「1 生物多様性の保存に関わる基本的考え方(8)」(見解)

「中央新幹線建設工事における大井川水系の水資源の確保及び自然環境の保全等に関する引き続き対話を要する事項に対する見解(その3)」への意見について(令和元年12月27日)

「2 減水量の計測」

図 清濁分離のイメージ図

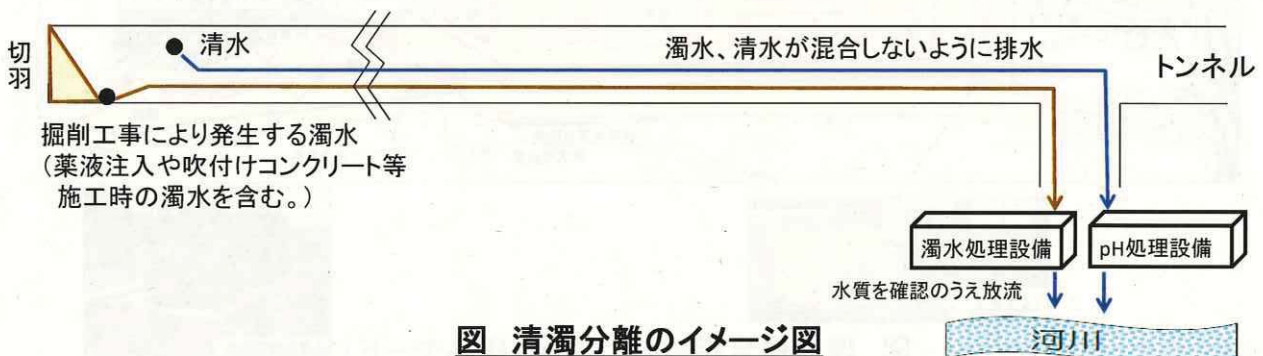
- ・濁水処理施設における処理水に清水を混合することとなっているが、清水は、薬液注入やコンクリートにより固められた箇所を通過し、アルカリ性物質などの有害物質が含まれている可能性があるため、その安全性を示すこと。

○トンネル掘削工事に伴うアルカリ排水の処理

- ・トンネル掘削箇所付近での薬液注入や吹付けコンクリート等の施工に伴い発生する排水は、濁水処理設備で適切に処理したうえで、河川へ放流します。
- ・トンネル掘削箇所より後方区間から湧出する清水についても、吹付けコンクリート施工箇所等からのアルカリ排水が含まれる可能性があるため、pHの処理設備で適切に処理したうえで、河川へ放流します。
- ・なお、薬液注入工法を施工する際は、「薬液注入工法による建設工事の施工に関する暫定指針」(昭和49年7月、建設省)に基づき実施し、地下水の水質への影響を低減していきます。使用する材料は、水ガラス系を基本に考えています。

図 魚類、底生動物の確認調査地点 95

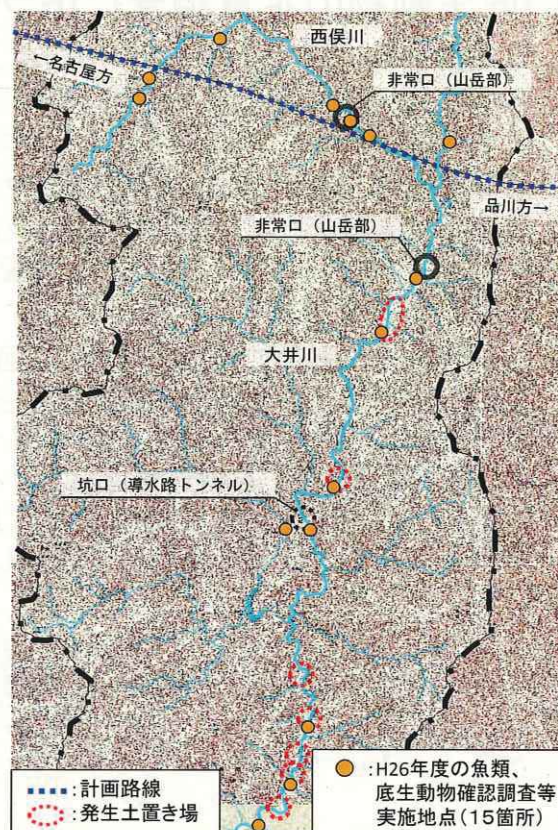
- ・絶滅が危惧されるような種についての影響評価においては、餌となるものや種の全体量の把握は不可欠である。それによって、代償措置の程度の議論が可能となる。
- ・現況、季節ごとの変化を捉えることがまず重要である。

- ・環境影響評価書に対する静岡県知事意見等を踏まえて、平成26年度に西俣上流域や工事排水放流箇所下流地点等において、春季～秋季にかけて魚類、底生動物の確認調査を実施し、工事前の生息状況を確認しています。
- ・調査は、「河川水辺の国勢調査マニュアル」などで示された手法を参考に、専門家等にご助言を頂きながら実施しています。
- ・なお、調査手法や結果等は公表するとともに、環境保全連絡会議等においてご説明させて頂いています。
- ・今後は、生物多様性専門部会からのご意見等を踏まえ、「1 生物多様性の保存に関する基本的考え方(2)、(5)」(見解)でお示した調査計画でモニタリングを実施し、季節ごとの変化を確認してまいります。

○トンネル湧水放流による河川水温変化の予測(西俣付近)

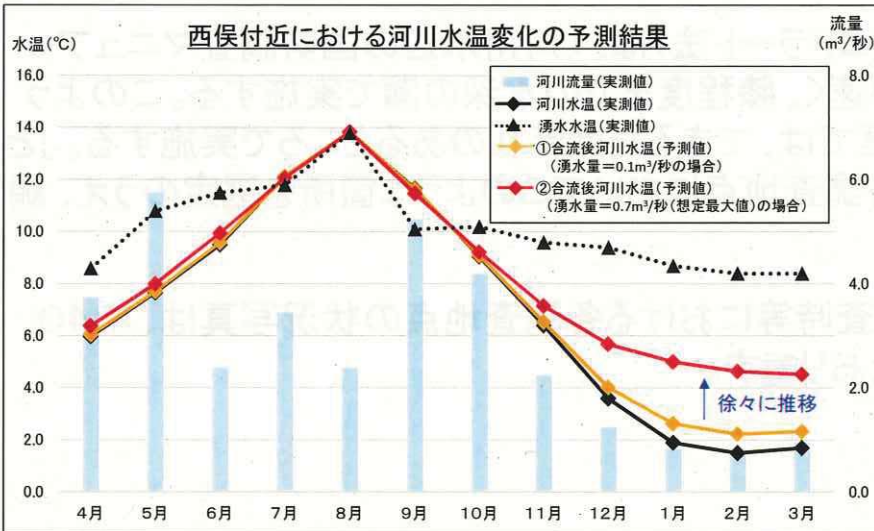
- ・工事中の予想される最大のトンネル湧水量に対する予測(突発湧水時に対応が可能な処理能力であるか、明らかにすること。)と工事完了後の導水路放流箇所への影響及びその対策などもわかりやすく示すこと。
- ・河川水温について、秋季から冬季にかけて徐々に上昇するとされているが、平均的な上昇が問題ではなく、本来は水温が低い時期における上昇が問題である。水温上昇による生態系への影響の本質を理解したうえで回答を示すこと。
- ・曝気の具体的な処理方法を示すこと。

- ・工事中の西俣非常口からの最大放流量予測値(0.7m³/秒)をもとに、排水放流箇所における河川水温の変化を、完全混合式により予測しました。

<湧水量0.1m³/秒の場合>

- ・湧水放流による水温変化はほぼ見られていません。

<湧水量0.7m³/秒の場合>

- ・春季~秋季は、現状の河川水温が高く、河川流量も多いため、湧水放流による水温変化はほぼ見られていません。

- ・一方、冬季は湧水放流による水温上昇が見られますが、冬季に急激に上昇するのではなく、秋季~冬季にかけて、水温上昇度は徐々に増加する結果となっています。
